Objet : MOLENBEEK-ST-JEAN. Chaussée de Gand, 340. Demande de permis unique portant sur la réaffectation en logements de l'ancienne chemiserie Coster et Clément. Avis conforme.

En réponse à votre courrier du 6 janvier 2014 sous référence, réceptionné le 8 janvier, nous vous communiquons **l'avis conforme défavorable** émis par la CRMS en sa séance du 15 janvier 2014, concernant l'objet susmentionné.

CHEMISERIE CLEMENT.
 COUPE schématique dans une des ailes latérales.
 (In. archives de la commune de Molenbeek-St-Jean,
 dossier n° 23412, Etablissements dangereux, insalubres
 ou incommodes).

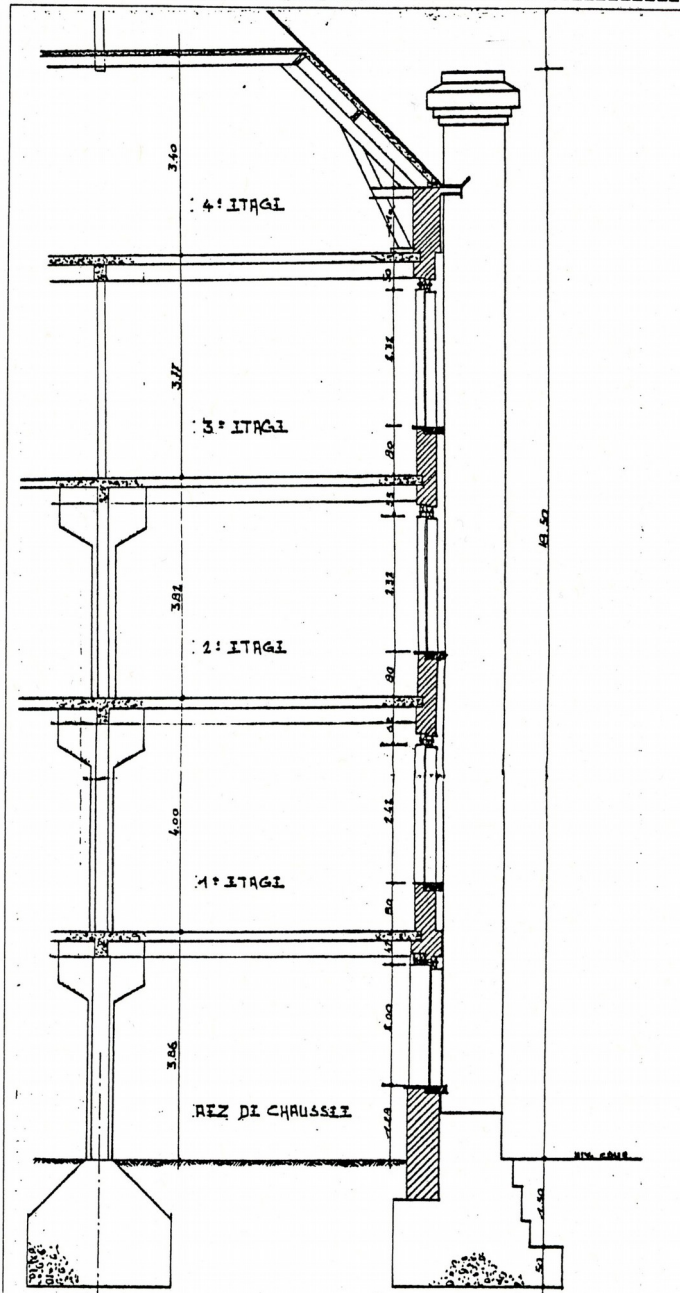
Dans ce cadre, il semble utile d'effectuer un sondage au pied des façades pour déterminer le niveau d'origine des espaces extérieurs. Au vu de la hauteur des allèges par rapport au niveau actuel de la cour, le niveau de celle-ci a peut-être été surhaussé au cours des temps. Ceci semble confirmé par une ancienne coupe du bâtiment, conservée dans les archives communales. Le retour à la situation d'origine est donc préconisé pour rendre aux façades leur cohérence architecturale.

La CRMS ne peut souscrire à la suppression des allèges de fenêtre, ni à la réalisation d'une cour anglaise comme proposé. Elle demande d'adapter l'affectation du rez-de-chaussée de manière à conserver, autant que possible, la composition de la façade d'origine.
